第15回 高輪築堤調査・保存等検討委員会

日時：2022年3月2日（水）10:30～

第 14 回 高輪築堤調査・保存等検討委員会

泉岳寺駅改良事業における北横仕切堤の出土について

図-1 北横仕切堤と新設下水幹線の位置関係について(平面)

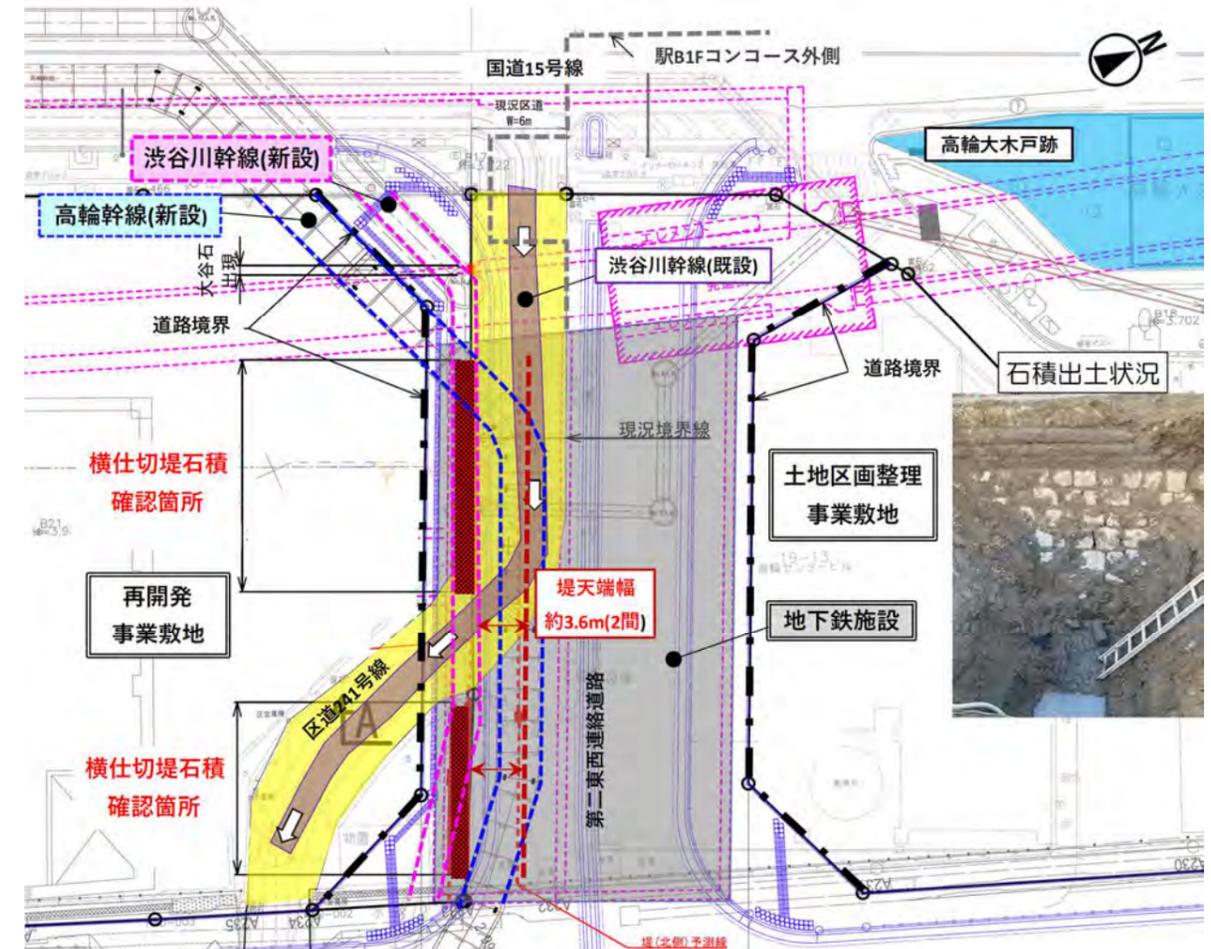
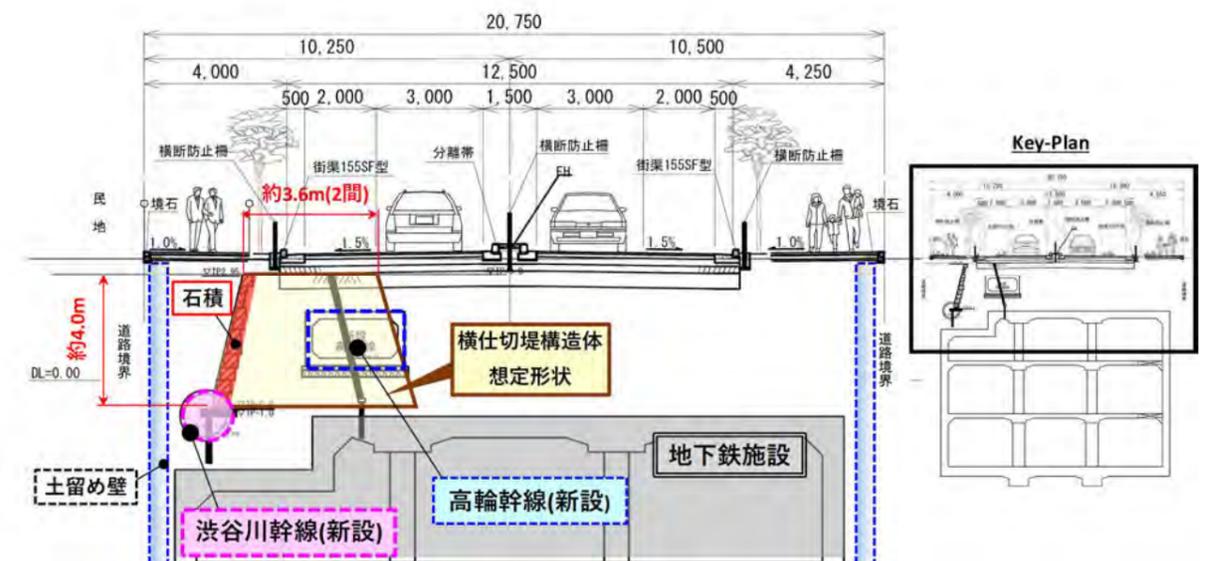
今回、本工事において、新設区道予定地の歩道部付近に高輪築堤の一部である北横仕切堤(石積)が出土した。北横仕切堤と下水幹線との位置関係は以下の通りである(図-1、図-2)。

- ①円形の**渋谷川幹線**は、布設ルートが石積出土範囲とほぼ平面的に支障し、計画高さが石積み基礎部および木杭頭部(地表面から約4.0m)の深さに位置する。
- ②箱型の**高輪幹線**は、渋谷川幹線と平行に布設され、想定される北横仕切堤構造体(堤天端幅:2間=約3.6m)の北側で平面及び断面で支障する。

一方、「泉岳寺駅改良工事で発見された北横仕切堤の保護措置について」(東京都教育庁・港区教育委員会;令和4年1月17日)では、石積の遺存度が極めて高いことから、**現地保存を検討する提案**を受けている(保護措置①及び②)。

以上より、下水幹線ルートの変更は不可能であり、北横仕切堤の石積みは現地保存できない。

図-11 下水幹線ルートに干渉しない石積の位置関係

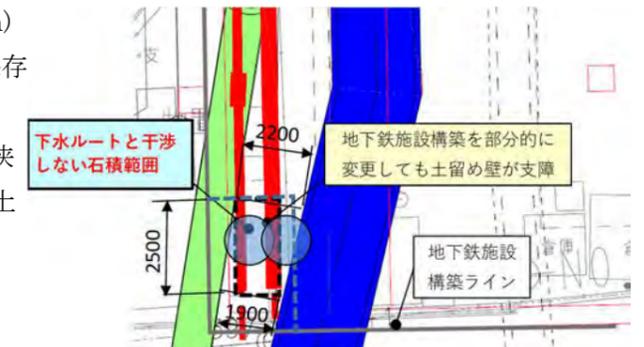
・下水幹線ルートと平面的に干渉していない石積範囲(L=2.5m)の現地保存の可能性について検討したが、①②により現地保存は出来ない(図-11)。

①石積み範囲は 2 幹線間に位置し、隙間が 1.9m~2.2m と狭隘であるため、現地保存すると維持管理・更新時に必要な土留めを設置できない。

②部分的に地下鉄施設形状を変更しても、東側の土留め壁(SMW 壁)が支障する。

表-1 保護措置の提案に対する見解について

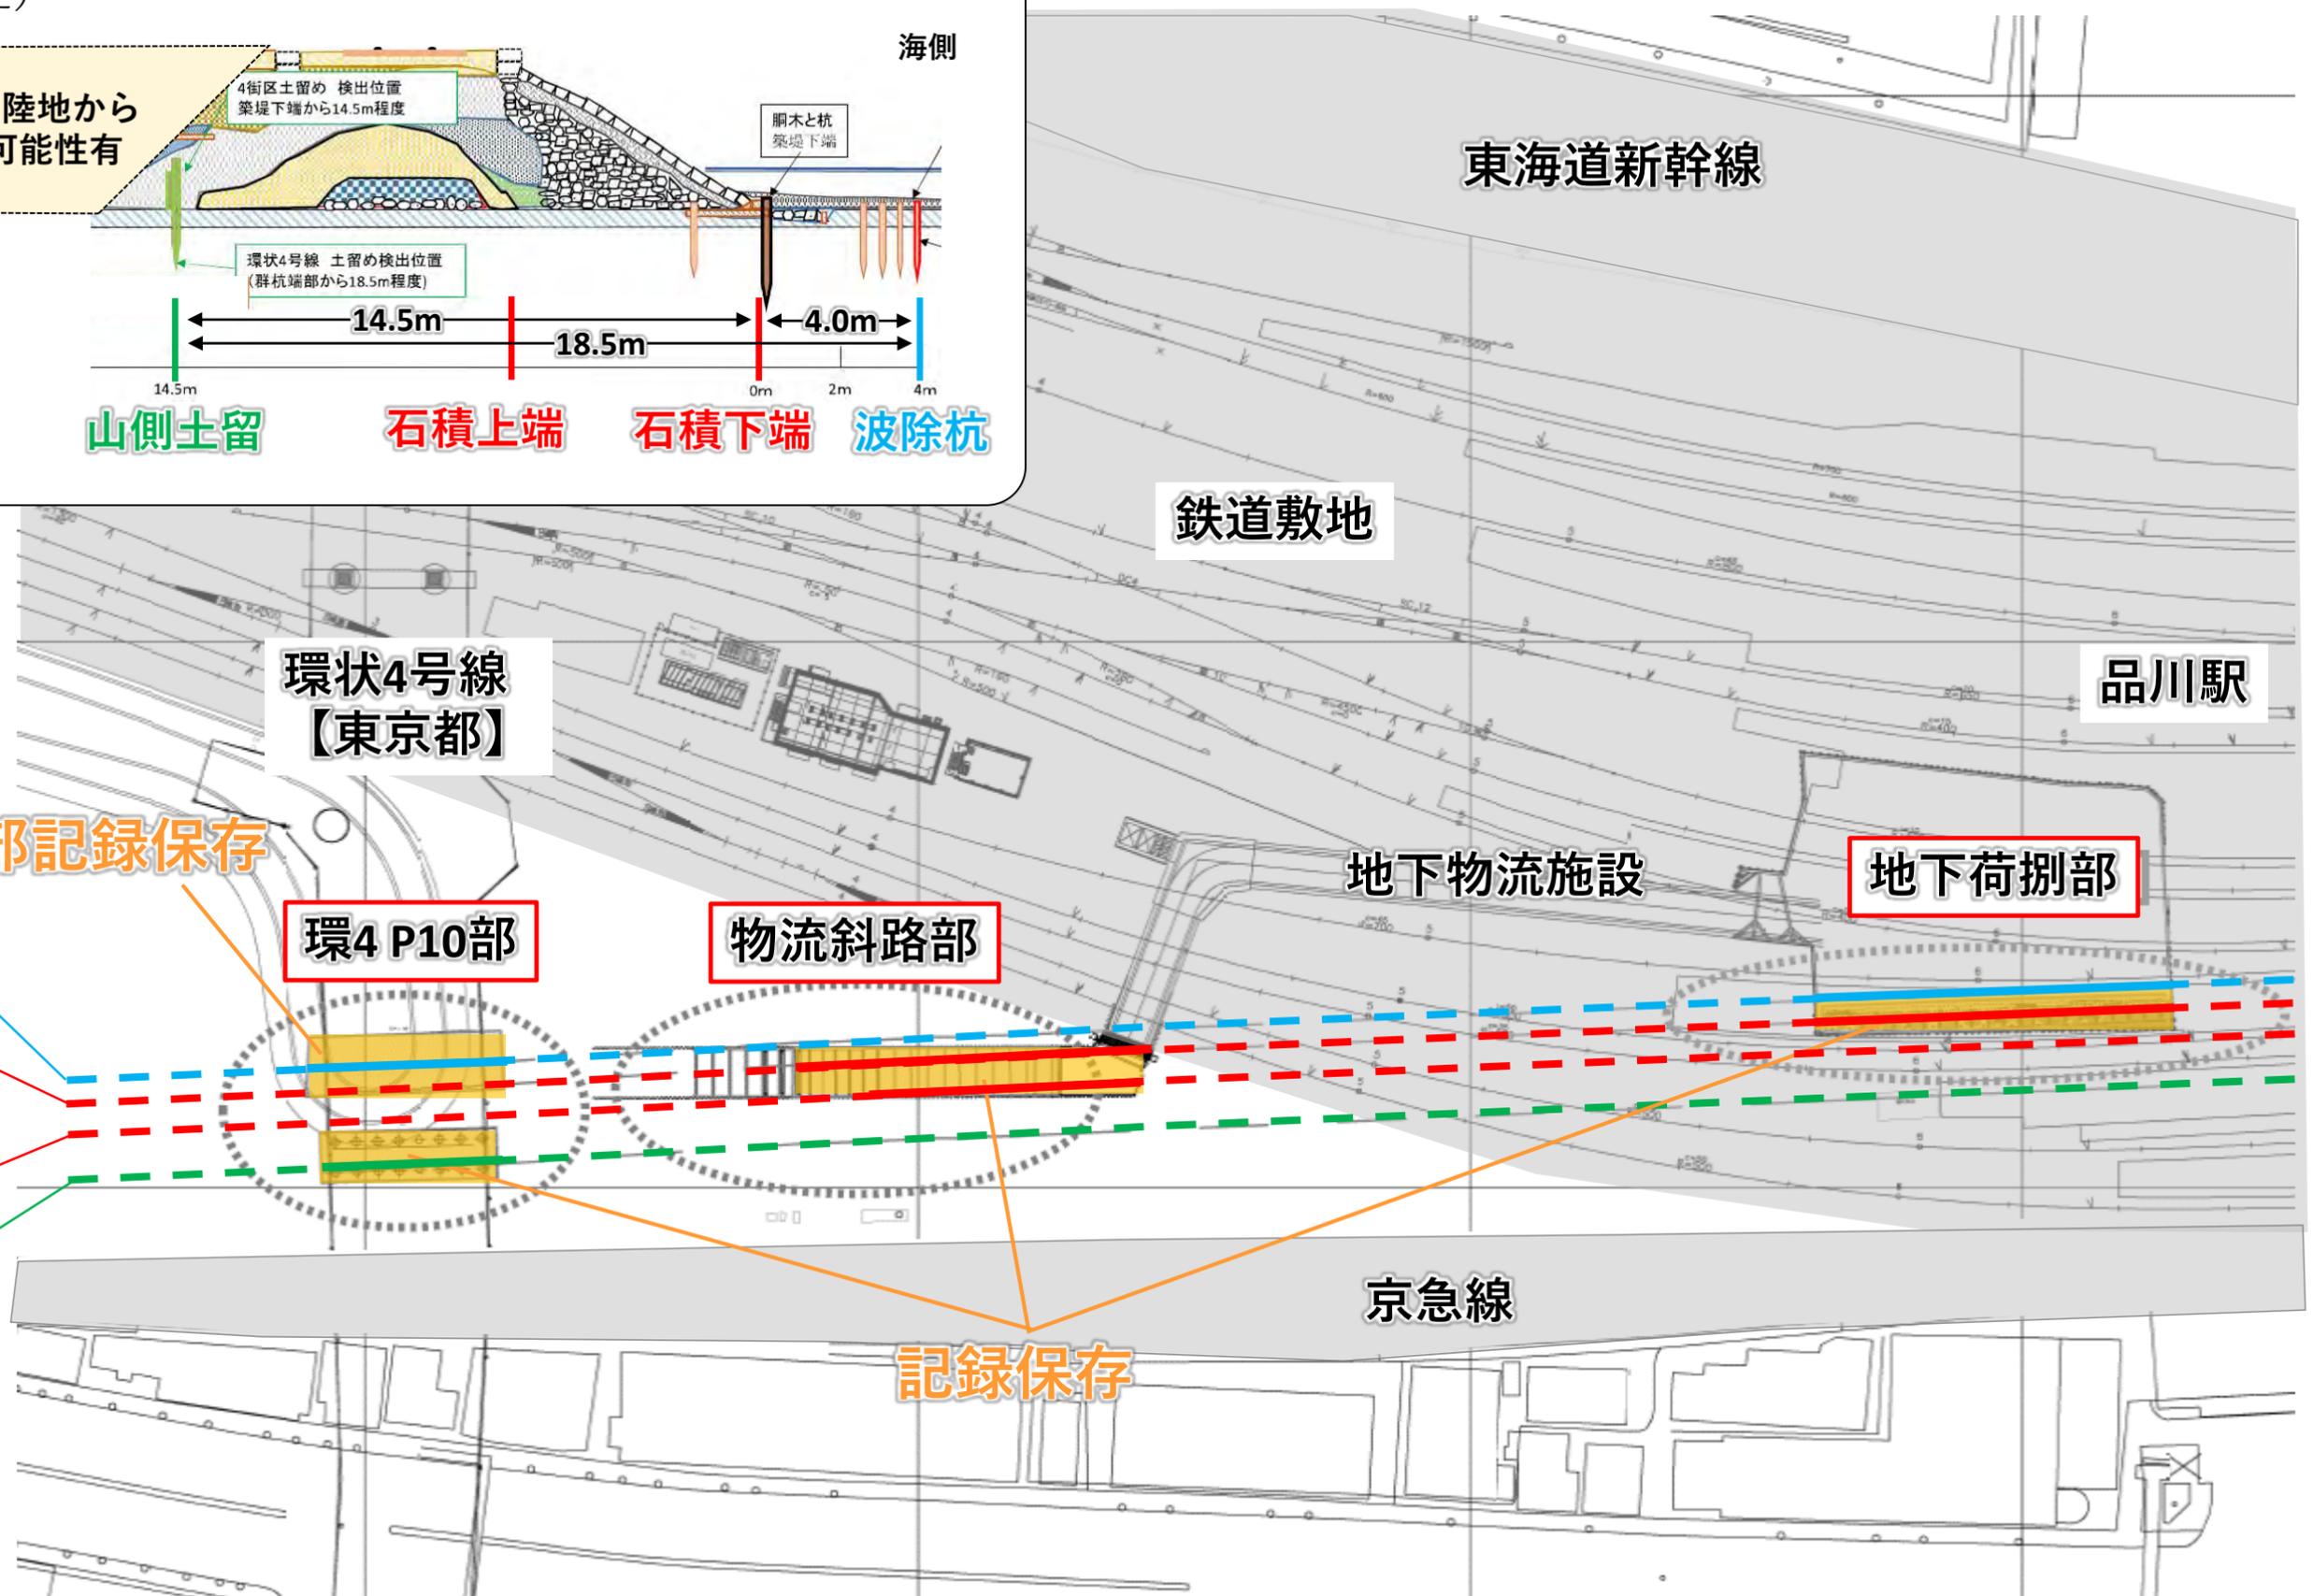
- ①南面約12mは高輪築堤跡と同時期に構築された石積の遺存度が極めて高いことから、**現地保存**を検討すること。
- ②南面約14mは、安山岩石積より上部は改変を受けているが、間知石積は遺存している可能性が高い。南北護岸との関係がわかることから、南北護岸と一体的に**現地保存**を検討すること。
- ③南面約10mは石積が確認されなかったが、土丹や砂利敷など構造物について**現地保存**を検討し、やむを得ない場合は記録保存調査を実施すること。
- ④仕切堤内部の再造成も、①及び②の石積を保護する観点から**現地保存**を検討すること。但し、やむを得ない場合は、仕切堤の構造や埋立の歴史の変遷を解明するための記録保存調査を実施すること。なお、北面は石積が築造時点でなかった可能性も視野に入れること。
- ⑤高輪築堤、旧東海道、高輪橋架道、水路との関係は把握できていないため、遺構の有無確認や保護措置について別途協議すること。

保護措置	対象	保護措置の提案	東京都交通局の見解
保護措置①	石積	現地保存	下水幹線ルートの変更が不可能であるため、 現地保存はできない 。また、石積と下水幹線が干渉しない範囲の現地保存も困難である。
保護措置②	石積	現地保存	下水幹線ルートの変更が不可能であるため、 現地保存はできない 。
保護措置③	土丹・砂利敷	現地保存を検討し、やむを得ない場合は記録保存	下水幹線ルートの変更が不可能であるとともに、拡幅する駅躯体直上に位置するため、 現地保存はできない 。
保護措置④	仕切堤内部の再造成	現地保存を検討し、やむを得ない場合は記録保存	下水幹線ルートの変更が不可能であるとともに、拡幅する駅躯体及び新設する電気室・換気機械室直上に位置するため、 現地保存はできない 。
保護措置⑤	旧東海道・高輪築堤等との接続	別途協議	別途協議として、事業範囲内の検出調査等に協力する

6. 基礎杭の施工方法の検討・見直し

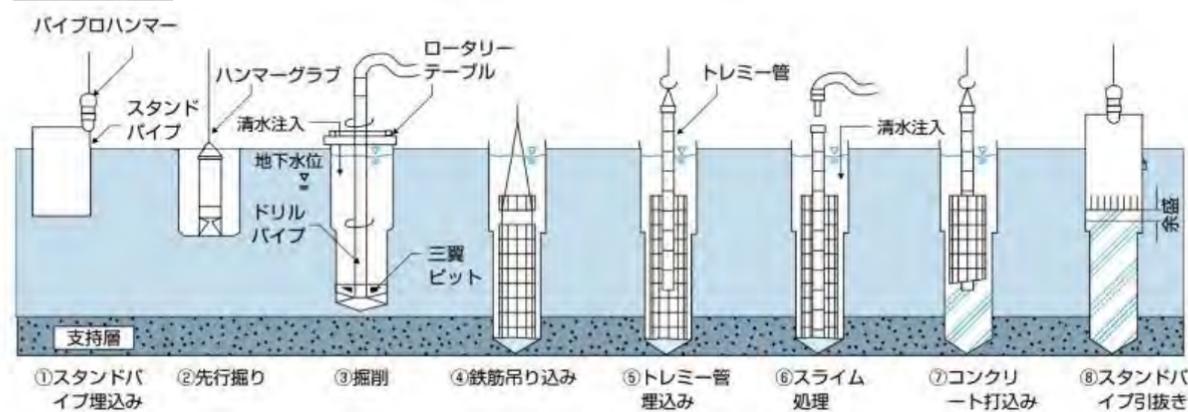
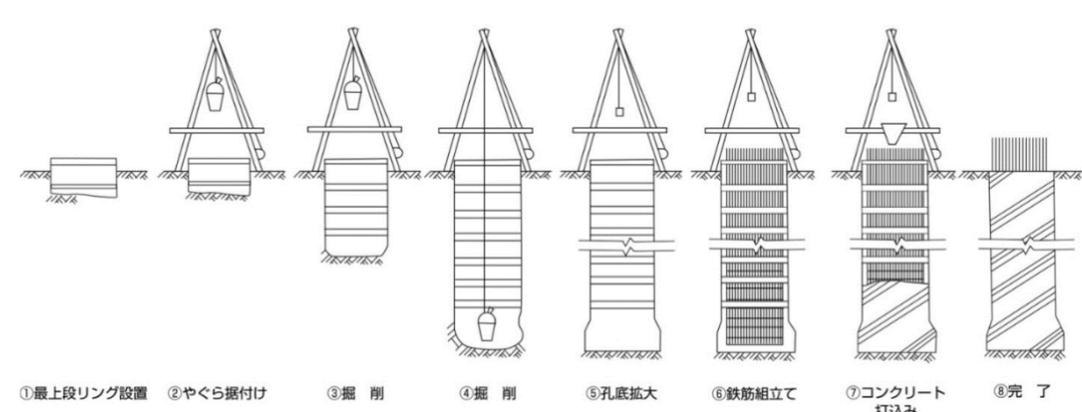
- ①土層確認・記録ができる方法、地盤を乱す範囲を小さくすることを検討し、設計計算の見直し等を行うことで、機械による施工から人力による施工に変更

地盤を乱す範囲を最小限とし、土層確認が
可能となる人力施工を検討

○注入範囲

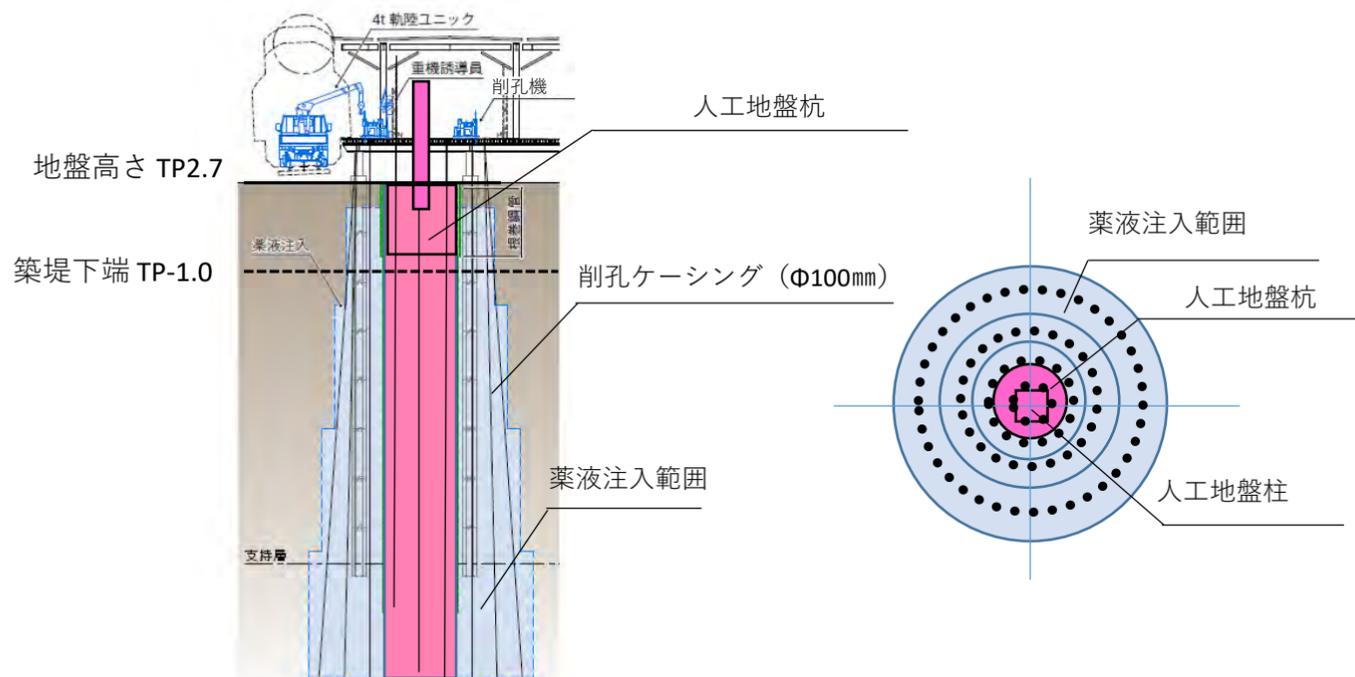
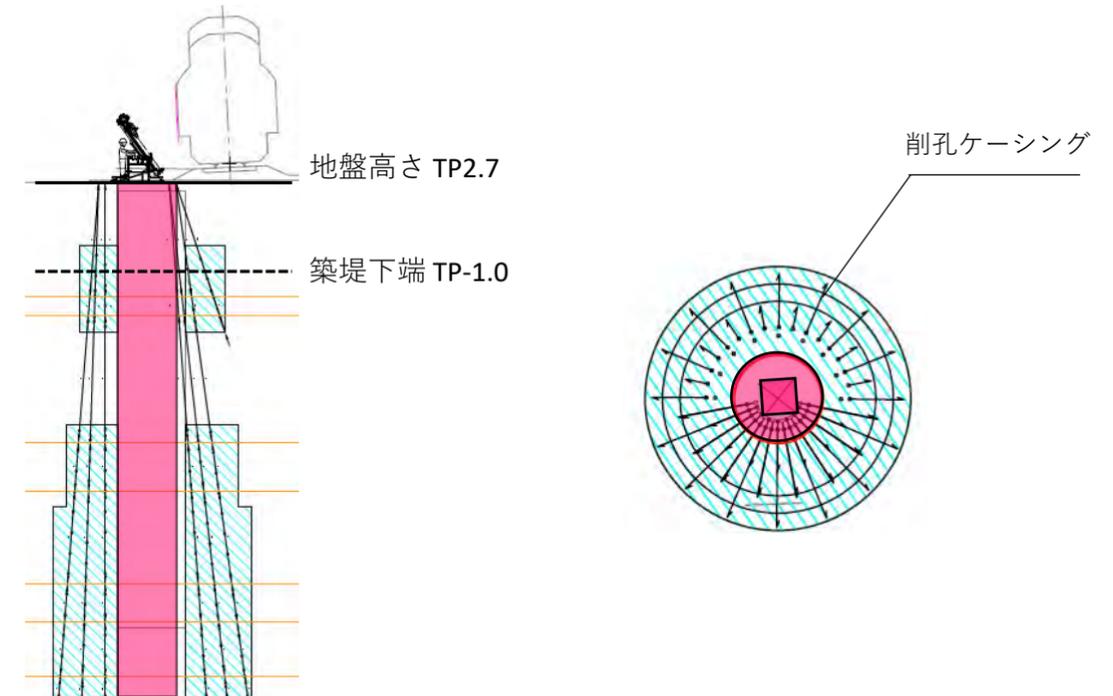
②可能な限り現状土層のままでの確認・記録ができるよう、 薬液注入工の施工計画・注入範囲を見直し

- ・ 地質調査結果を精査し、地層による未注入範囲を検討
- ・ 杭部への薬液注入を実施せずに安全に施工できる施工計画の検討
- ⇒ 不透水層のある地表面には薬液注入をしない判断
- ・ 排水ポンプによる排水をしながらの施工
- ⇒ 他箇所での試験的に施工を行い安全性を確認
- ・ 杭周辺への注入範囲を最小限に設定
- ・ 杭部への薬液注入を実施しないことで、人力掘削に合わせて土層での確認・記録が可能
